**SAMODZIELNY PUBLICZNY ZAKŁAD OPIEKI ZDROWOTNEJ  
MINISTERSTWA SPRAW WEWNĘTRZNYCH I ADMINISTRACJI  
W RZESZOWIE**

Z/ZZP.2378.1.20

**dotyczy: postępowania o udzielenie zamówienia publicznego prowadzonego w trybie przetargu nieograniczonego na wykonanie sali operacyjnej hybrydowej z dostawą angiografu (ogłoszonego w Suplemencie do Dziennika Urzędowego Unii Europejskiej Nr 126 z dnia 02.07.2020 r. pod poz. 307522).**

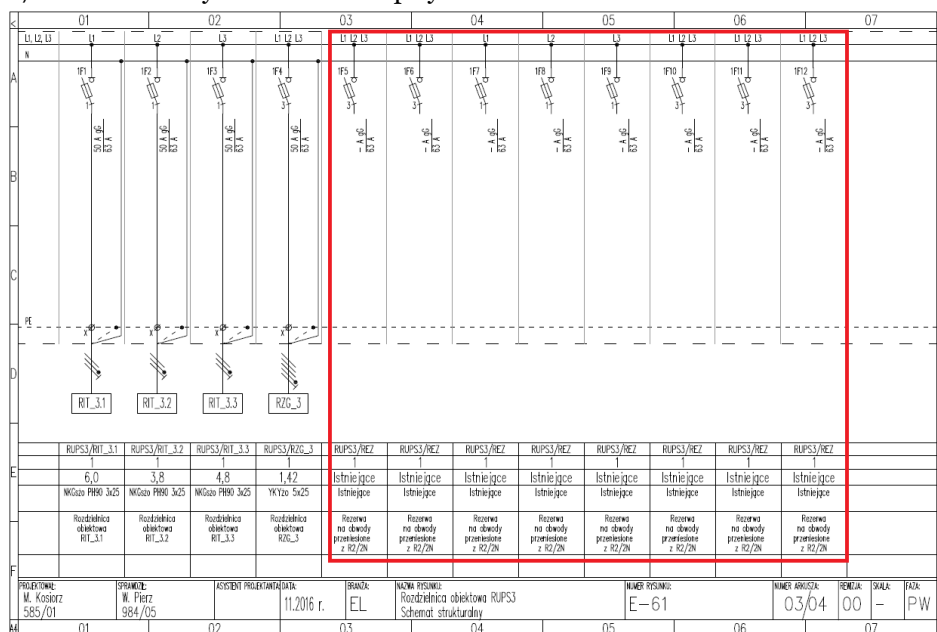
25. Schemat E-50 informuje o konieczności wpięcia nowych WLZ-tów w istniejącą rozdzielnicę główną RGnn. Prosimy o przekazanie aktualnych protokołów pomiarowych (kompletnych) dot. w/w rozdzielnicy głównej RGnn.

Odpowiedź: Odpowiedź jak w pytaniu nr 13 i 14.

27. Schematy E-61 zawiera opisy:

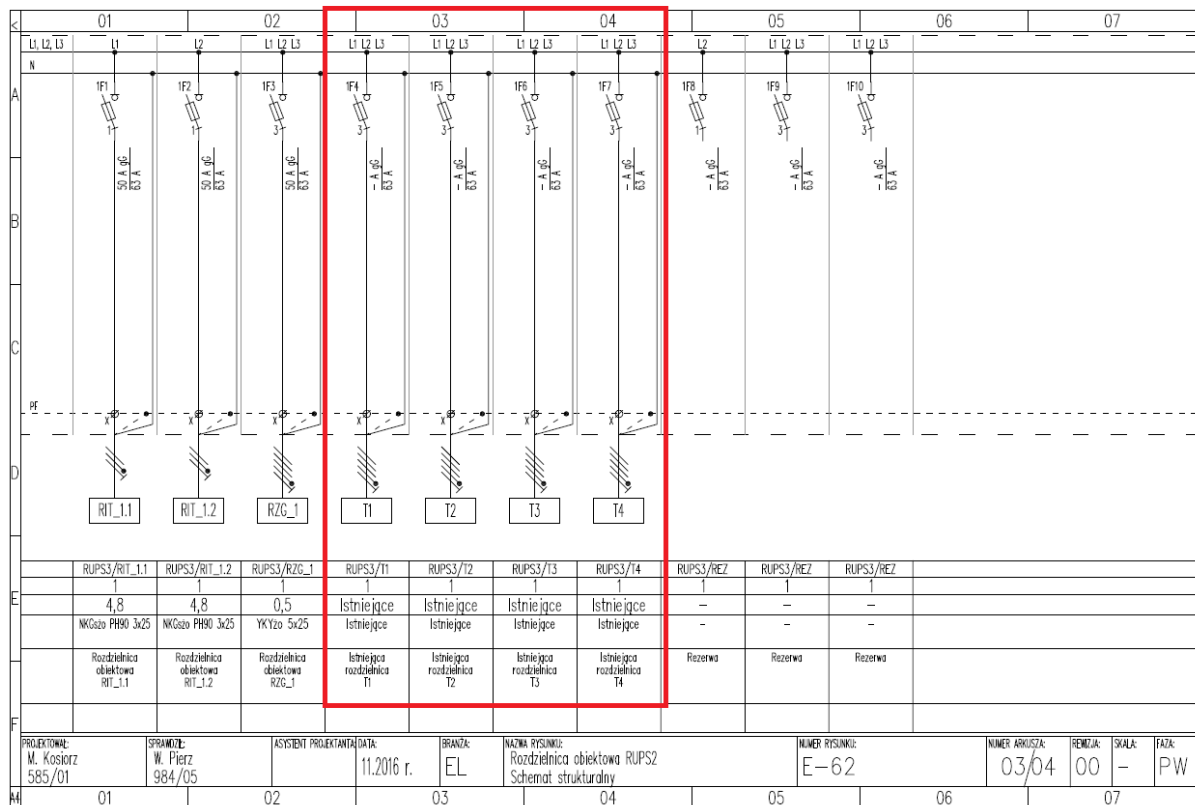
Prosimy o przekazanie aktualnych protokołów pomiarowych (kompletnych) dot. w/w kabli i przewodów.

**Odpowiedź: Odpowiedź jak w pytaniu nr 13 i 14.**
